Parts change location

16. Horizontal Conveyance Drive

Артикул	5082
Название	Модуль в сборе (комплект для замены)
Английское (немецкое) название	Umbau-Kit
Модель	Duplo 5000 D/C 10/60
Каталожный номер	15G-95340 (96 F 81002)
Производство	Япония
Цена	По запросу
Дата	05.11.2026

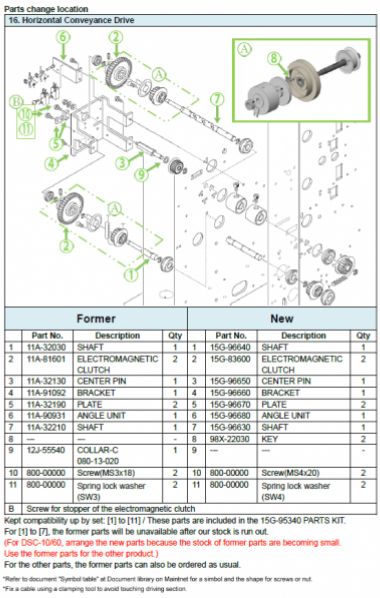
Former				New		
	Part No.	Description	Qty		Part No.	Description	Qty
1	11A-32030	SHAFT	1	1	15G-96640	SHAFT	1
2	11A-81601	ELECTROMAGNETIC CLUTCH	2	2	15G-83600	ELECTROMAGNETIC CLUTCH	2
3	11A-32130	CENTER PIN	1	3	15G-96650	CENTER PIN	1
4	11A-91092	BRACKET	1	4	15G-96660	BRACKET	1
5	11A-32190	PLATE	2	5	15G-96670	PLATE	2
6	11A-90931	ANGLE UNIT	1	6	15G-96680	ANGLE UNIT	1
7	11A-32210	SHAFT	1	7	15G-96630	SHAFT	1
8	---	---	-	8	98X-22030	KEY	2
9	12J-55540	COLLAR-C 080-13-020	1	9	---	---	-
10	800-00000	Screw(MS3x18)	2	10	800-00000	Screw(MS4x20)	2
11	800-00000	Spring lock washer (SW3)	2	11	800-00000	Spring lock washer (SW4)	2
B	Screw for stopper of the electromagnetic clutch

Kept compatibility up by set. [1] to [11] / These parts are included in the 15G-95340 PARTS KIT.
For [1] to [7], the former parts will be unavailable after our stock is run out.
(For DSC-10/60, arrange the new parts because the stock of former parts are becoming small.
Use the former parts for the other product.)
For the other parts, the former parts can also be ordered as usual.
